B-Plan 656 Schacht IV – Münzstraße / Zum Dornbusch

Berechnung der erzielbaren Klimapunkte mit dem Bewertungsprogramm SolarKompakt

22.05.2013
 Andreas Groh
 FB2-2-40
 Bereich Umweltschutz

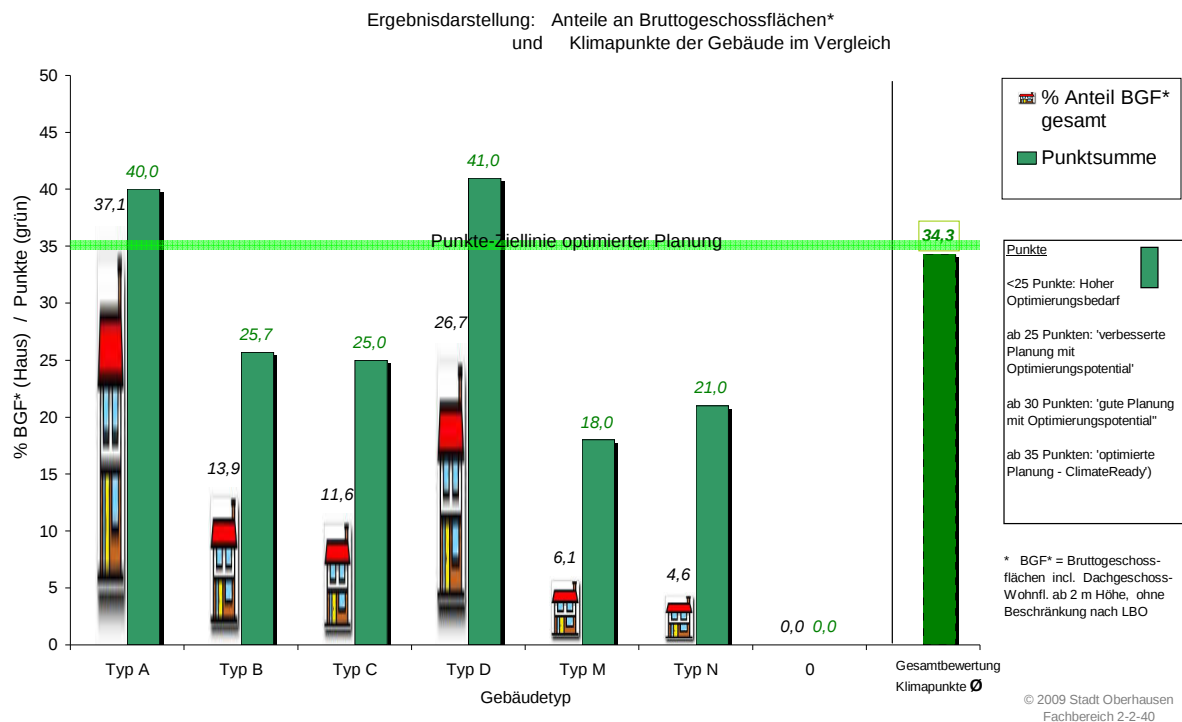
Aus solar-energetischer Sicht sind in diesem Bauabschnitt insgesamt 9 Gebäudetypen A bis G, sowie M und N zu unterscheiden, wobei das Förderturmgebäude G, wie dargelegt, hier nicht bewertet wird. Die als Pflegeheim bzw. für das Gesundheitswesen vorgesehenen Baukomplexe E und F werden separat betrachtet, da sie nicht als übliche Wohnbebauung einzustufen sind.

Bewertung der Wohnbebauung in Abschn. I ohne Berücksichtigung von Verschattung und mit Solarnutzung Typ D

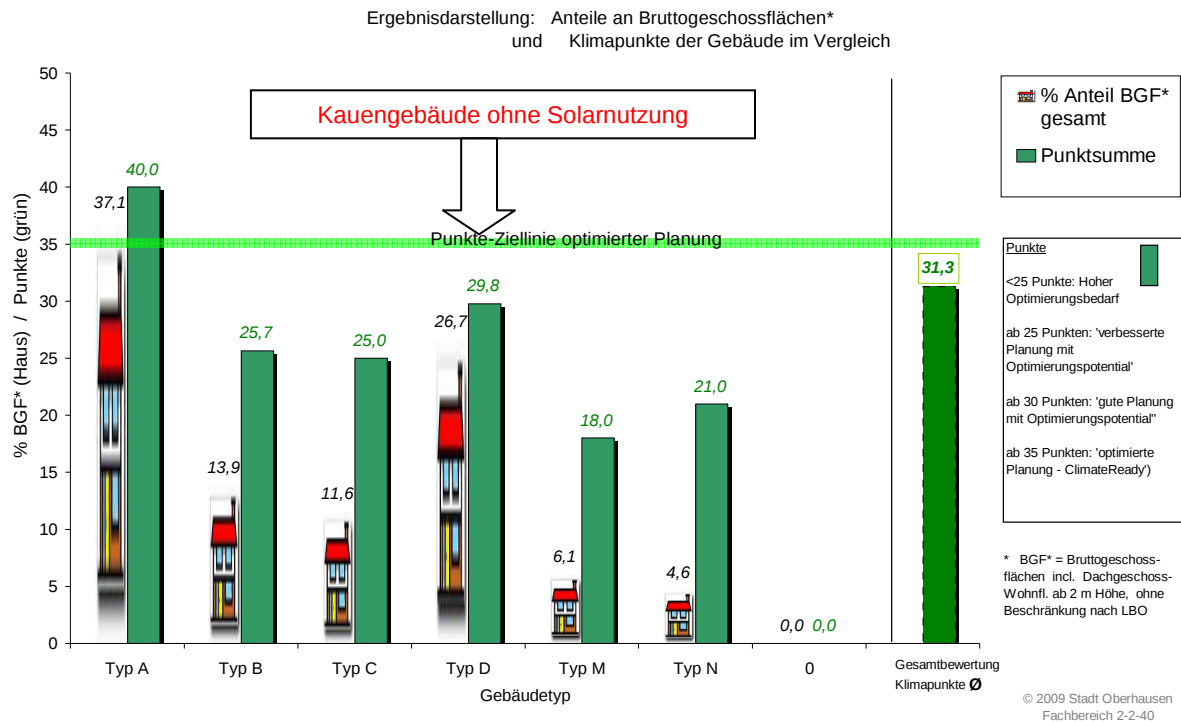
Das Gesamtergebnis zeigt zunächst, dass im Bauabschnitt I die Ziellinie optimierter Planung für die Wohngebäude noch nicht erreicht wird.

Das gemittelte Gesamtergebnis stellt mit rund 34 bzw. rund 31 Punkten zwar eine „gute Planung mit Optimierungspotential“ dar. Die Einzelergebnisse sind jedoch sehr heterogen, wie die Grafik gut verdeutlicht. Insbesondere fällt die relativ geringe Bewertung der östlichen Reihenhäusergruppen B und C, vor allem aber auch die der nordöstlichen Bebauung mit zwei Einzelhäusern M und Doppelhaus N auf. Die Einzelhäuser haben nicht nur eine ungünstige Ausrichtung für passive und aktive solare Gewinne, sie stellen hier auch keine energiesparende, kompakte Bauweise dar. Für die Reihenhäusergruppen B und C ist zwar die Kompaktheit baubedingt gut, aber die Orientierung der Hauptfassaden und Dachflächen ist für passive und aktive solare Nutzung ungünstig. Dagegen sind die südlichen Reihenhäusergruppen A sehr gut ausgerichtet und ebenfalls auf Grund der Bauweise energetisch kompakt. Angenommen wurde entsprechend der Plandarstellung jeweils eine geschlossene Reihenhäuserzeile. Die Planausweisung sieht prinzipiell offene Bauweise vor, was hier durch die Reihenhäuserzeilen unter 50 m Gesamtlänge eingehalten würde. Eine bauliche Auflockerung führt jedoch zur Verschlechterung der energetischen Kompaktheit.

Zur möglichen Verbesserung der Planung für eine solar-energetische Optimierung empfiehlt sich zum einen eine bessere Südausrichtung mehrerer Gebäude. Dies betrifft insbesondere die nordöstlichen Einzel- und Doppelhäuser M und N sowie die östlich ausgerichteten Reihenhausböcke B und C. Gleichfalls sollte die Orientierung des Pflegeheimkomplexes E (ggf. auch F) überdacht werden, soweit möglich. Bei den zwei Einzelhäusern M kommt noch die ungünstige Kompaktheit hinzu, was hier insgesamt zur geringsten Bewertung dieser Häuser im gesamten Bauabschnitt I führt.

Bewertung Pflegeheim / Gesundheitswesen (ohne Förderturmgebäude) in Abschnitt I ohne Berücksichtigung von Verschattung

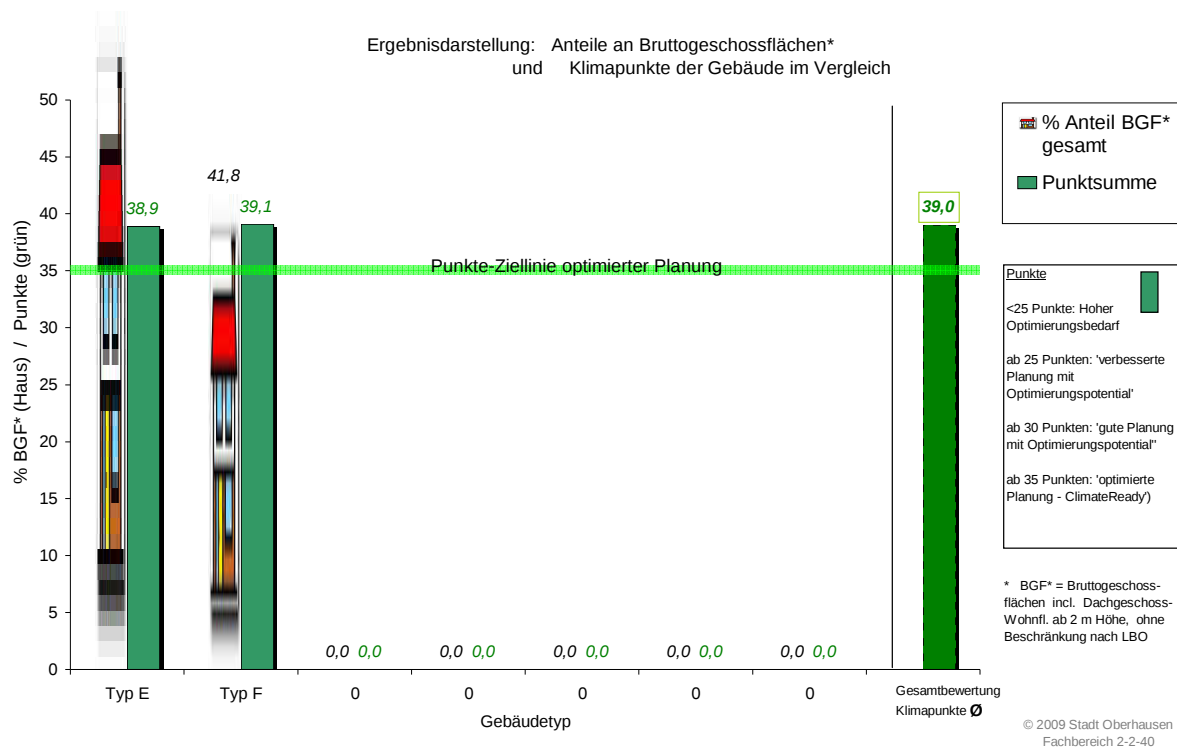
Die Baublöcke E und F (Pflegeheim / Gesundheitswesen) sind auf Grund ihrer Dreigeschossigkeit, Größe und Bauform als energetisch kompakt zu bewerten. Da jedoch auch hier die Ausrichtung über die Bedingungen zur Nutzung passiver und aktiver solarer Gewinne entscheidet, ist diese als ungünstig zu bewerten. Die nachfolgende Punktebewertung ist somit allein auf Grund der baubedingten Kompaktheit positiv, sollte aber nicht mit den Ergebnissen zu den reinen Wohnhäusern verglichen werden:

Insbesondere für den Bereich Pflegeheim kann zusätzlich eine solare Warmwasser-Versorgung sehr sinnvoll sein, da hier objektbezogen von einem hohen Bedarf ausgegangen werden kann. Hierzu empfiehlt sich zur wirtschaftlichen Optimierung eine andere, südlicher orientierte Dachausrichtung oder aber Flachdachbauweise mit entsprechend ausrichtbaren, aufgeständerten Solar-Kollektorflächen, ggf. auch in Kombination mit Dachbegrünung.
